IMPIANTI AGROVOLTAICI S'Arrideli e Narbonis

COMUNE DI URAS

VALUTAZIONE DI IMPATTO AMBIENTALE

OGGETTO:
Risposte alle richieste integrazioni

Figura 14: individuazione dei tralci su ortofoto e rappresentazione del buffer di 10 m dagli elementi idrici superficiali – riquadro A e dettaglio c.

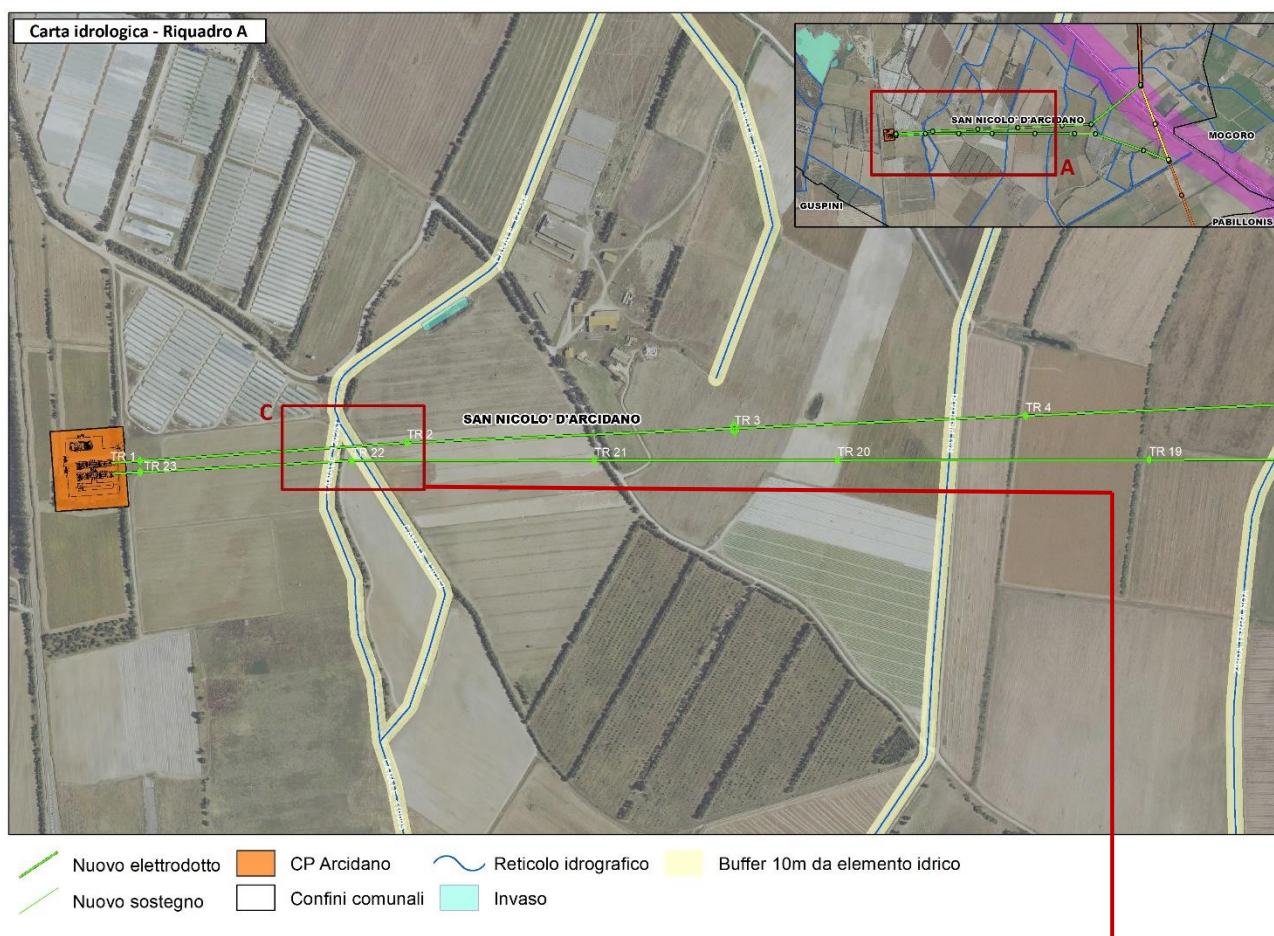
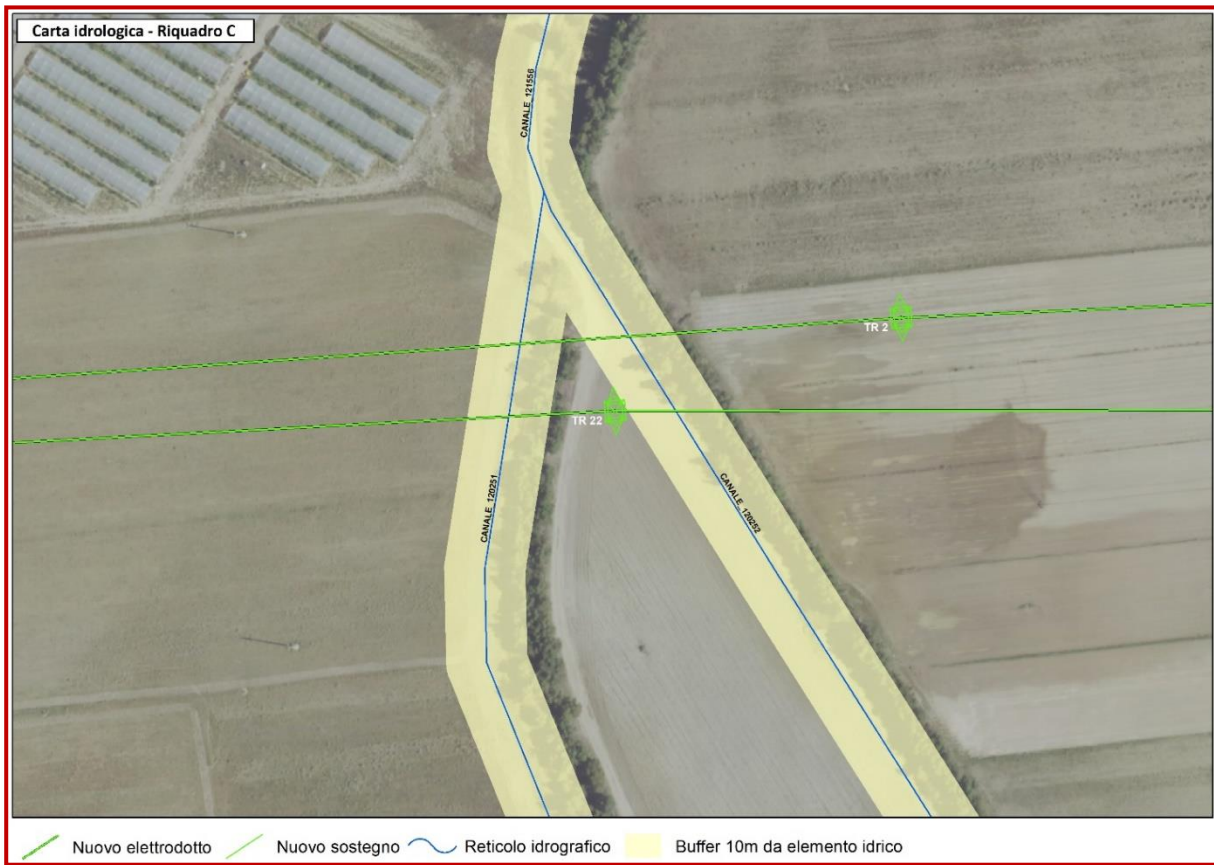
7.4.1 Nel raccordo CP Arcidano (Tav. 8) necessita verificare la distanza di 10 m stabilita dall'art.96 lett. f) del R. D. 523/1904 dei seguenti tralicci dai corsi d'acqua e/o reticoli idrografici:

- traliccio n. 23 dal zirva Cannas;
- traliccio n.2 dal dal terreno classificato in catasto "Acque esenti da estimo" denominato Zirva Cannas;
- traliccio n.6 dal corso d'acqua appartenente al reticolo idrografico; traliccio n. 17 dal corso d'acqua rappresentato nella cartografia I.G.M. edita dal 1958 al 1965.

Si riportano di seguito le immagini di dettaglio che mostrano i buffer di 10 m dagli elementi idrici superficiali. Si può osservare che i tralicci di nuova realizzazione ricadono sempre a distanze superiori ai 10 m dagli elementi idrici superficiali presenti.
